Resolución de la directora general de Armonización Urbanística y Evaluación Ambiental por la que se formula la declaración de impacto ambiental del proyecto PFV Alten Mallorca IV, polígono 1, parcela 7, término municipal de Ariany (exp. 168A/2025)

La declaración de impacto ambiental del proyecto PFV Alten Mallorca IV, polígono 1, parcela 7, término municipal de Ariany, en los siguientes términos:

El proyecto objeto del presente informe consiste en una instalación fotovoltaica de 21 ha, una línea de evacuación de media tensión de casi 11 km de longitud que une el parque fotovoltaico con la SET Can Picafort. También contempla la instalación de un sistema de almacenamiento de energía mediante baterías (BESS). Este proyecto debe ser tramitado como una evaluación de impacto ambiental ordinaria por estar incluido en el punto 12 del grupo 3 (Instalaciones con una ocupación total de más de 10 ha situadas en suelo rústico en las zonas de aptitud media del PDS de energía, excepto las situadas en cualquier clase de cubierta o en zonas definidas como aptas para las citadas instalaciones en el plan territorial insular correspondiente) del anexo I (Proyectos sometidos a evaluación de impacto a

Figura 3. Entorno de protección elementos catalogados. Fuente: elaboración propia.

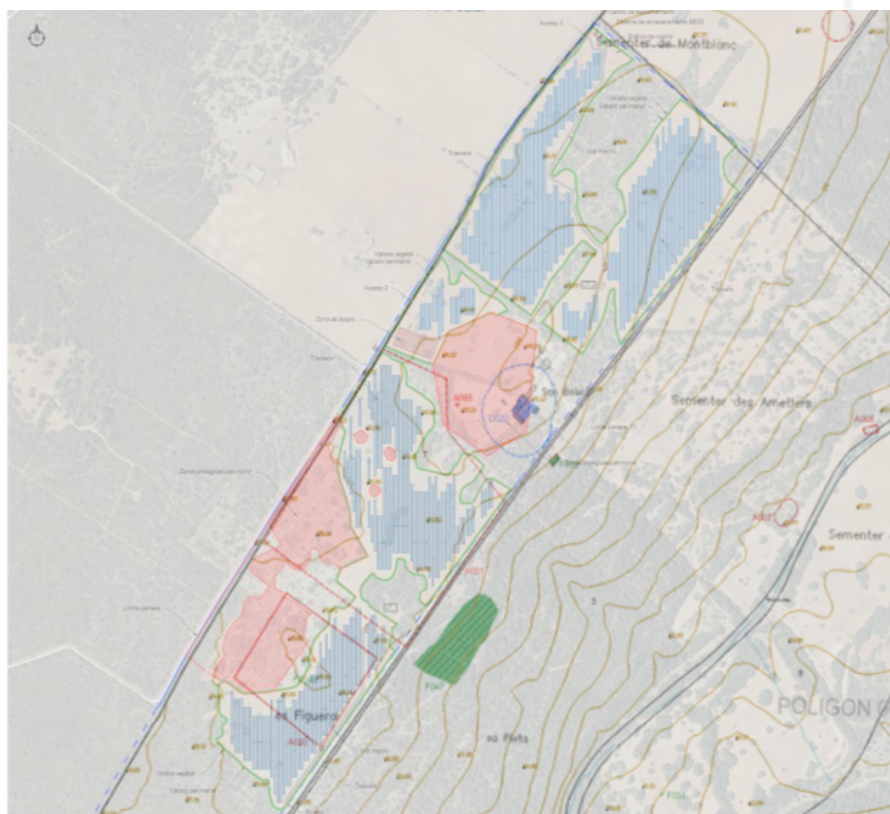
Aunque tras el primer informe desfavorable del Servicio de Patrimonio Histórico se propuso una nueva ubicación de las placas para evitar afecciones a los elementos arqueológicos y etnológicos presentes, se ha podido comprobar que algunos de los núcleos de placas se ubican en el entorno de protección de los elementos D022M, A031 y A023 determinados en los planos del Catálogo de patrimonio histórico, arquitectónico y paisajístico del TM de Ariany. En este sentido, el PDSEIB establece en el artículo 33.4 que los bienes de interés cultural y bienes catalogados y sus entornos de protección, se consideran incluidos en la zona de exclusión con carácter general, y en el artículo 36.4 determina que las instalaciones de tipo C y D no se admiten en zonas de exclusión. Por tanto, en la zona de exclusión del elemento A023, el cual también está declarado como BIC, no está permitida la instalación del PFV

1-La ejecución del proyecto presenta afecciones al patrimonio, al comprobarse que algunos de los núcleos de placas se ubican en el entorno de protección de los elementos D022M, A031 y A023 determinados en los planos del Catálogo de patrimonio histórico, arquitectónico y paisajístico del TM de Ariany. En este sentido, el PDSEIB establece en el artículo 33.4 que los bienes de interés cultural y bienes catalogados y sus entornos de protección, se consideran incluidos en la zona de exclusión con carácter general, y en el artículo 36.4 determina que las instalaciones de tipo C y D no se admiten en zonas de exclusión. Por tanto, en la zona de exclusión del elemento A023, el cual está declarado BIC, no está permitida la instalación del PFV.
